**Всемирный форум для согласования правил
в области транспортных средств**

Правила № 28 (звуковые сигнальные приборы)

Предложение по дополнению 5 к Правилам № 28

Представлено экспертом от Российской Федерации*

II. Схема знака официального утверждения транспортного средства в отношении его звуковой сигнализации

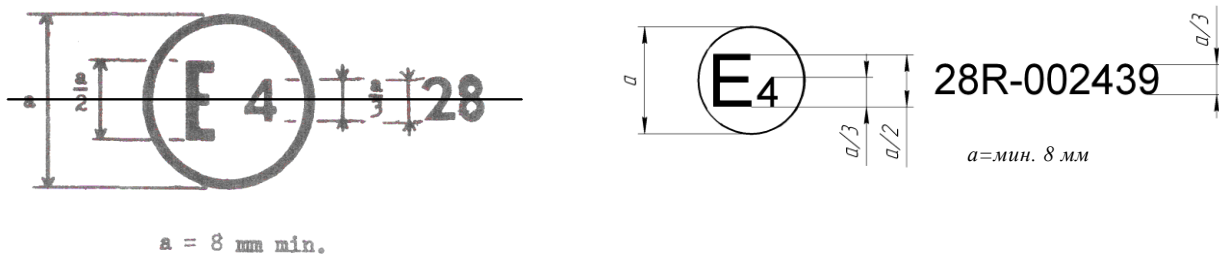
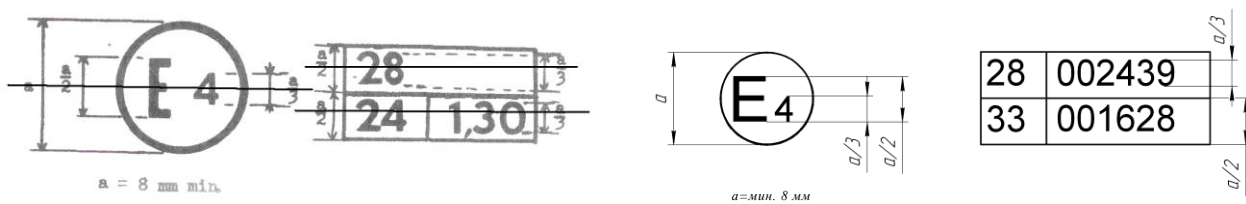
~~Приведенный выше знак официального утверждения, проставленный на транспортном средстве, указывает, что на основании Правил № 28 и 24 33 этот тип транспортного средства официально утвержден в Нидерландах (Е 4) в отношении звуковой сигнализации и выхлопа загрязняющих газов дизельным двигателем. Что касается этих последних Правил, исправленное значение коэффициента поглощения равно $1,30 \text{ м}^{-1}$.~~

Приведенный выше знак официального утверждения, проставленный на транспортном средстве, указывает, что данный тип транспортного средства был официально утвержден в Нидерландах (Е4) на основании правил № 28 и 33¹. Номера официального утверждения означают, что на дату предоставления соответствующих официальных утверждений Правила № 28 и Правила № 33 были в их первоначальном варианте.

Точки расположения микрофонов для измерения акустических параметров звуковых сигнальных приборов

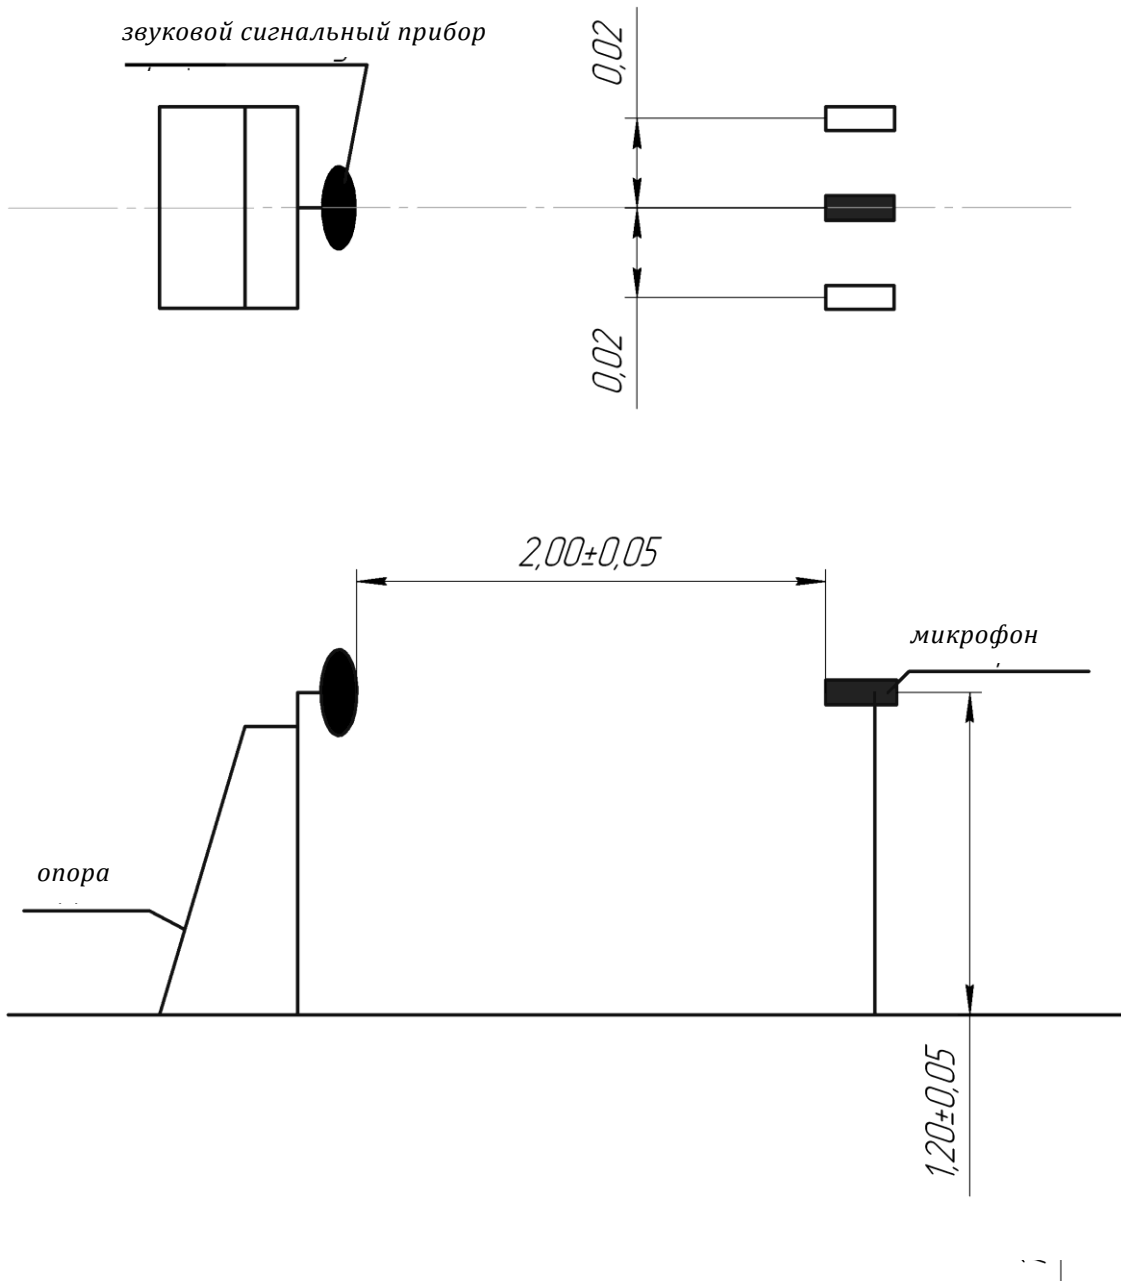
Микрофон устанавливают таким образом, чтобы его мембрана находилась на расстоянии ~~2,00 ± 0,04~~ **2,00 ± 0,05** м от плоскости выхода звука, издаваемого прибором. **Микрофон должен помещаться со стороны звукоизлучающей поверхности сигнального прибора в направлении, в котором можно измерить максимальный уровень звука. См. рис. в приложении 4.**
